Název Stavby dle SoD: III/11710 Bavoryně, havárie opěrné zdi Název stavebního objektu/provozního souboru (SO/PS): Všeobecné konstrukce a práce	Číslo SO/PS / / pořadí Změny SO/PS: 000/1	Číslo ZBV: 1
---	---	---------------------

Změnový list

Předmět Změny: Geodetický monitoring

PROTOKOL O ZAMĚŘENÍ.

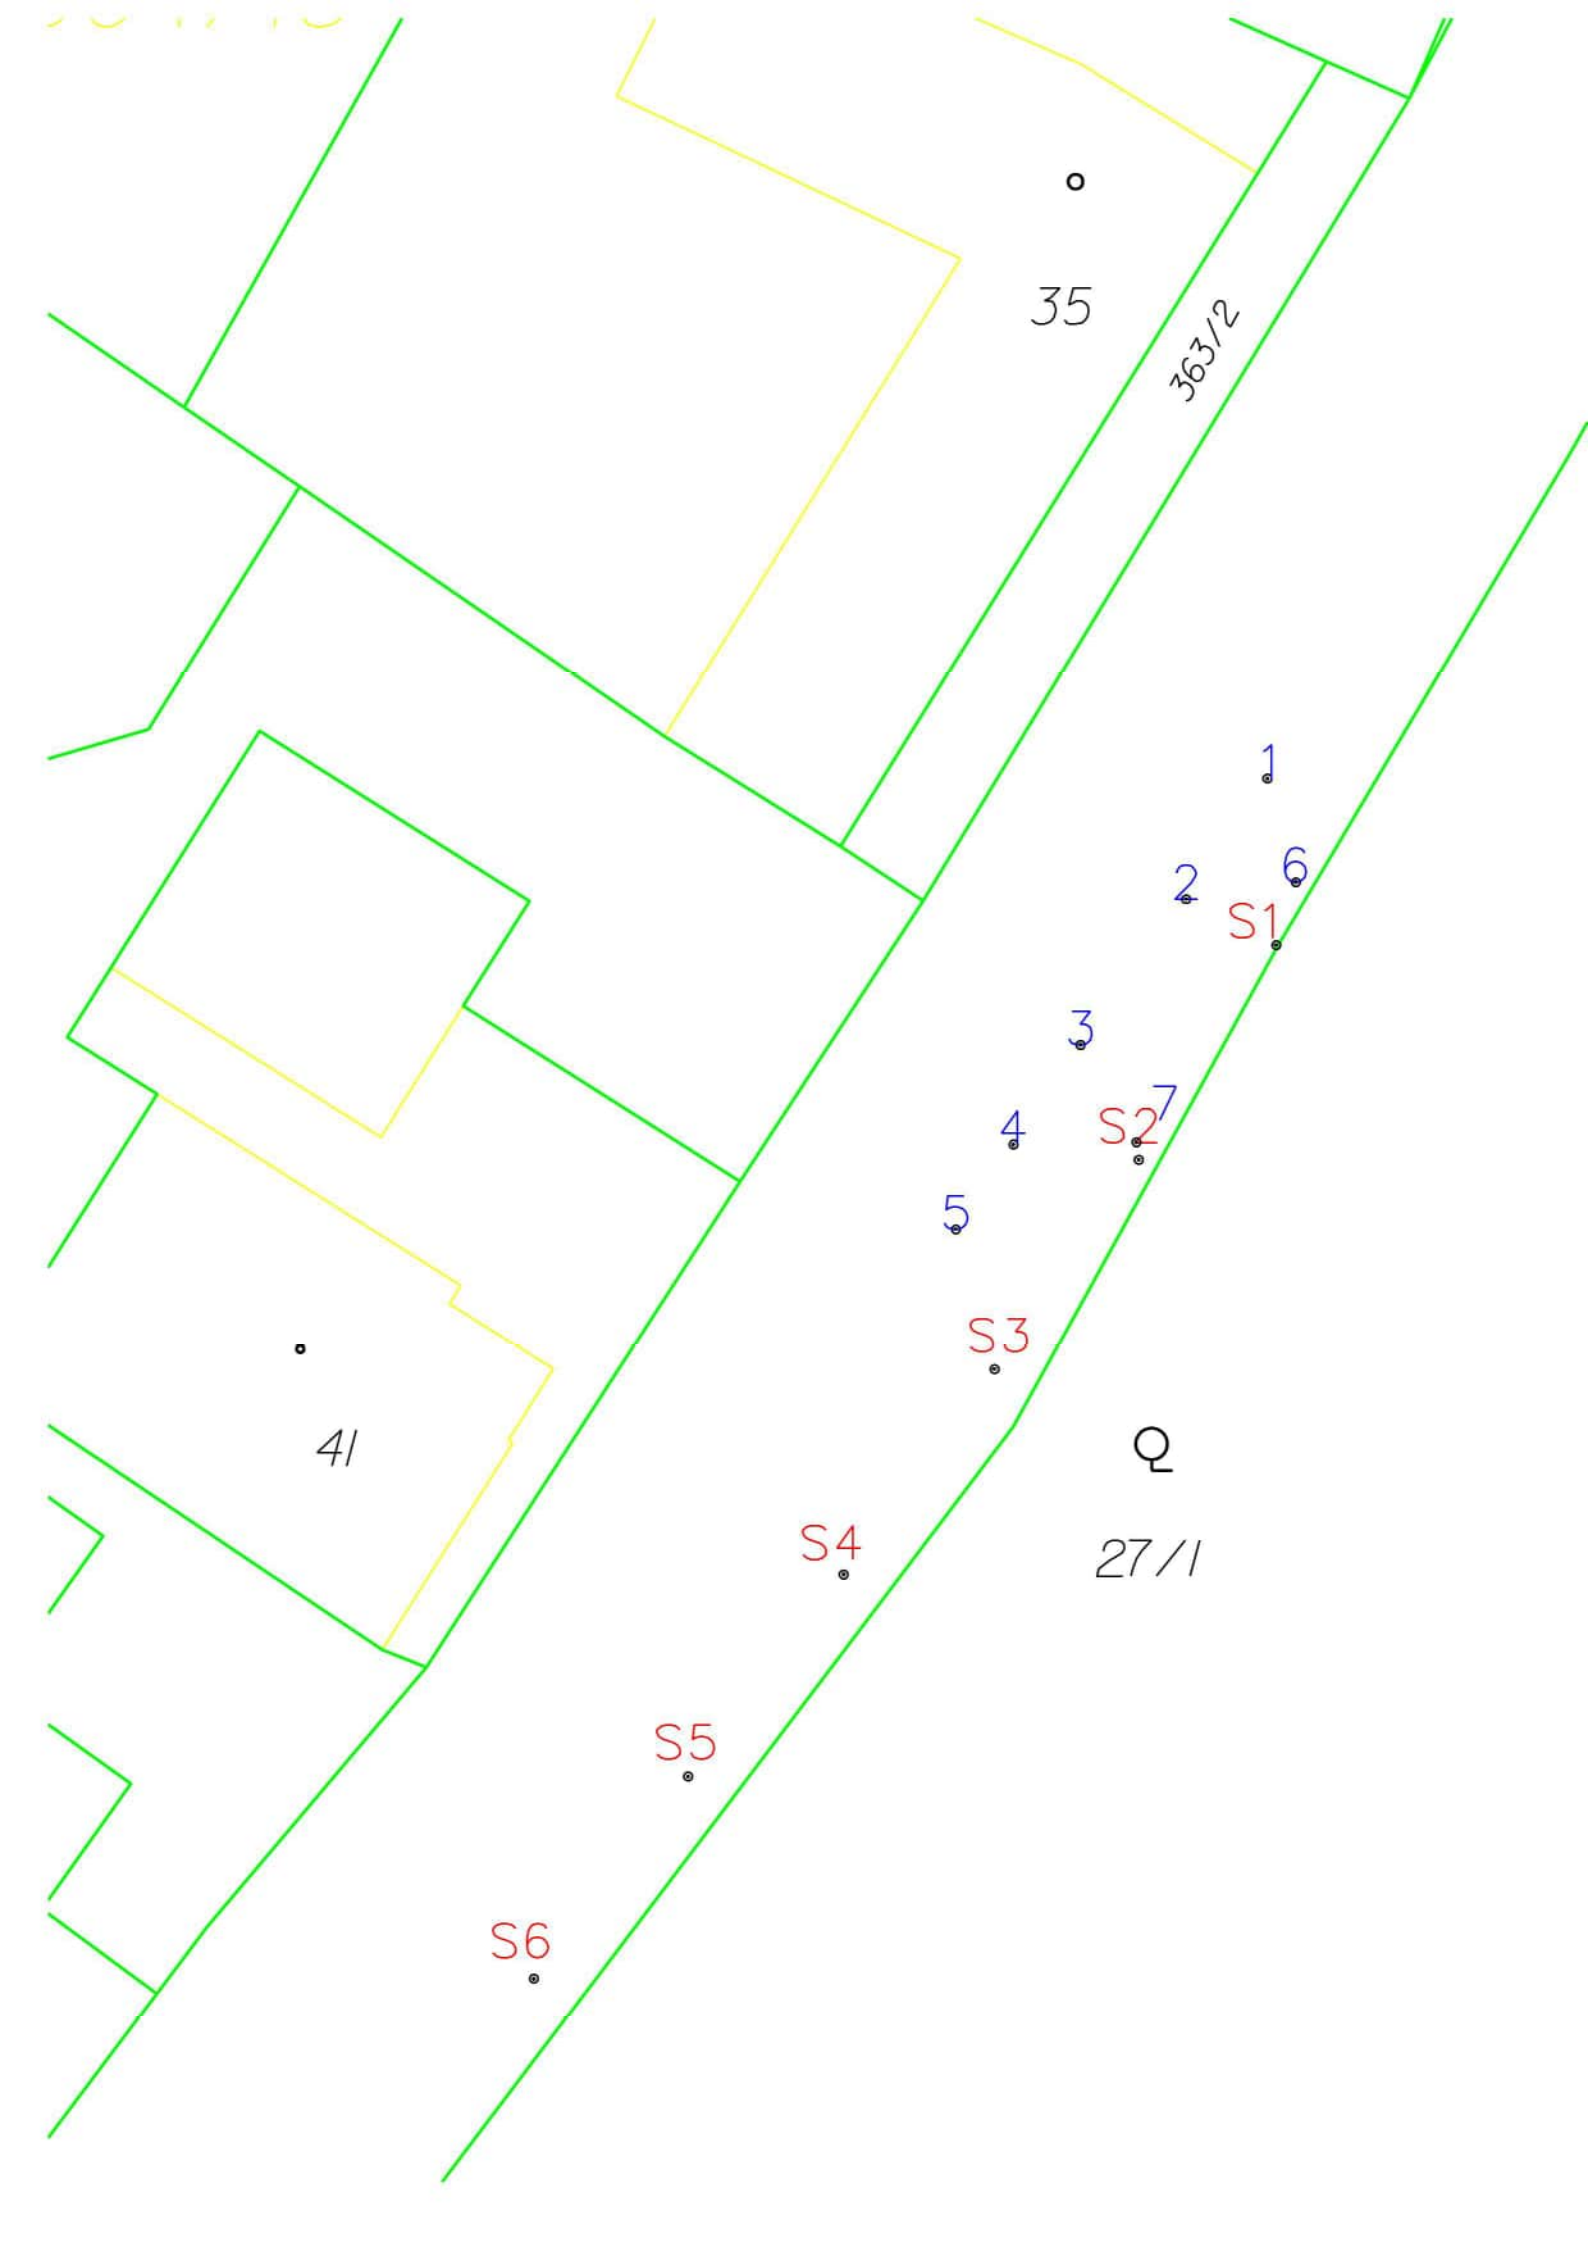
Polohové a výškové zaměření bodů pro monitoring stability opěrné zdi na parcele č.p. 373 k.ú. Bavoryně. Sledované body jsou odrazné štítky S1 až S6 na zábradlí opěrné zdi. Pro výškové sledování body 1 až 7, stabilizované hřeby. Poloha a výška je určena z mikrosítě pro stavbu polární metodou.

Hodnoty Dy, Dx, Dz přes 2mm včetně, bude možné považovat za prokázaný posun.

Předpokládaný termín jednotlivých etap: 14 dní.

Měření posuvu zdi

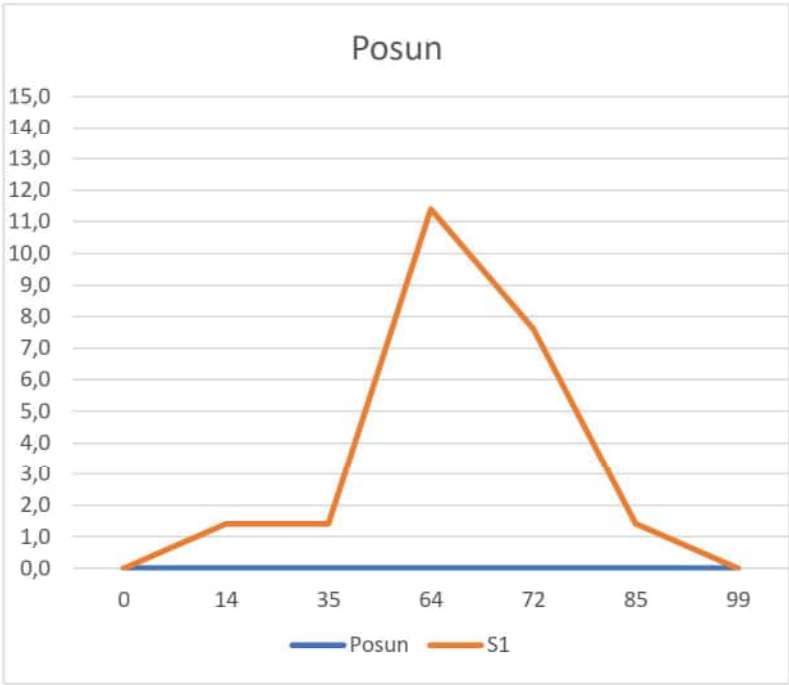
Geodetické měření pohybů zdi potvrdilo trvalý opakovaný havarijní posun a pokles opěrné zdi.
